スラリー安定化処理に向けた設計について

2021年7月12日

東京電力ホールディングス株式会社

【参考】 前回コメント回答

【参考】脱水物保管容器の仕様

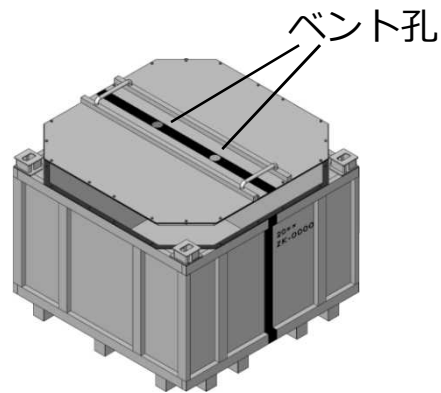
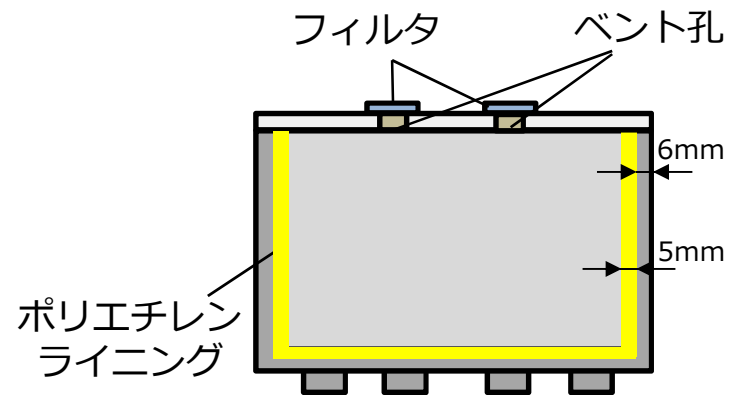
コメント	回答
気液界面や接液部において，腐食進展速度が大きくなると報告されているものもあるが，今回の評価は過小評価ではないのか。	脱水物には水分が含まれているが液体の層は形成されず，模擬脱水物の経時変化調査においても脱水物の含水量は経時的に低下傾向にあることを確認しており，固体廃棄物貯蔵庫第9棟にて保管容器内での保管中には，液体の層は形成されないため，気液界面による腐食影響は低いと考える。これより，脱水物の性状や設備環境を踏まえた腐食評価を実施した。
十分な耐食性を有した材料で容器を構成しているのか。	脱水物の性状から塩分が含まれているため，保管容器の鋼板として，ステンレス鋼は腐食速度の大きな局部腐食を発生し，短期間で貫通するおそれがある。一方，炭素鋼はゆっくりと全面腐食するため，腐食代を考慮した設計とすることで，長期使用に適していると考えます。
脱水物による腐食メカニズムが明確ではない中で，簡単なメカニズムで考えないで欲しい。	本評価では脱水物の性状や設備環境を踏まえた腐食評価を行っているが，スラリー脱水物の保管は，国内において初めての事例であることから，模擬脱水物を用いた調査や保管開始以降の性状確認など知見拡充を図っていく。

- 脱水物保管容器（以下、「保管容器」）仕様は以下の通り。
 - 材質：SS400（蓋以外の内面にはポリエチレンライニングを施工）
 - 寸法：縦 約2 m × 横 約2 m × 高さ 約1.3m
 - 内容積：約5.2m³
- 放射線分解で発生する水素の容器内の濃度が可燃限界濃度を超えないようベント機構を設置。また、固体廃棄物貯蔵庫に収納し、建屋は換気して水素が滞留しないように管理。
- 保管容器の腐食防止の観点から、外面は塗装を施し、内面にはポリエチレンライニングを施工。なお、保管容器の鋼板（炭素鋼）の溶接部は、選択腐食が生じないように、溶接材料の成分を工夫する。

2.1 スラリー安定化処理設備の閉じ込め機能

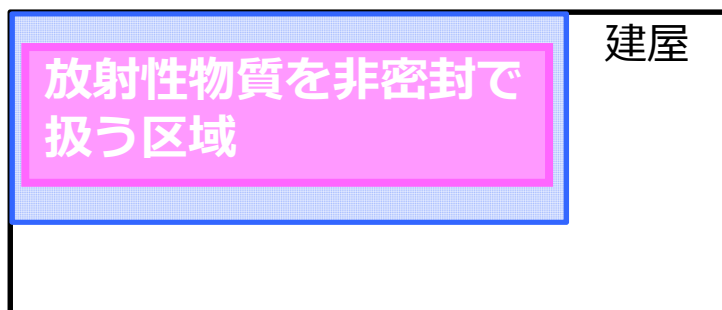
原子力規制庁殿の要求	当社の設計方針
非密封の放射性物質は、限定された区域内で取り扱う設計とすること。その区域は気密性の確保・負圧維持などにより、放射性物質を漏えいさせない設計とすること。	非密封の放射性物質を取り扱う区域をダスト取扱エリアとして限定する。ダスト取扱エリアは負圧を維持することにより、放射性物質を漏えいさせない設計とする。
非密封で扱う区域の外側に中間的な区域を設け、漏えいした場合にもその中間的な区域内に保持することができる設計とすること。	ダスト取扱エリアの外側にダスト管理エリアを設け、ダスト取扱エリアから漏えいした場合、ダスト管理エリア内にて放射性物質を閉じ込める設計とする。
放射性物質を非密封で取り扱う区域内において常時負圧維持及び浄化機能を備えた排気設備による管理、並びにダスト濃度の警報管理を行うこと。	放射性物質を非密封で取り扱う区域内の負圧を維持し、浄化機能を備えた排気設備による管理を行い、ダスト濃度の警報管理を行う設計とする。

- スラリー安定化処理設備における閉じ込め機能について、原子力規制庁殿が求める事項に対して、当社の設計方針を見直しして、対応していく。
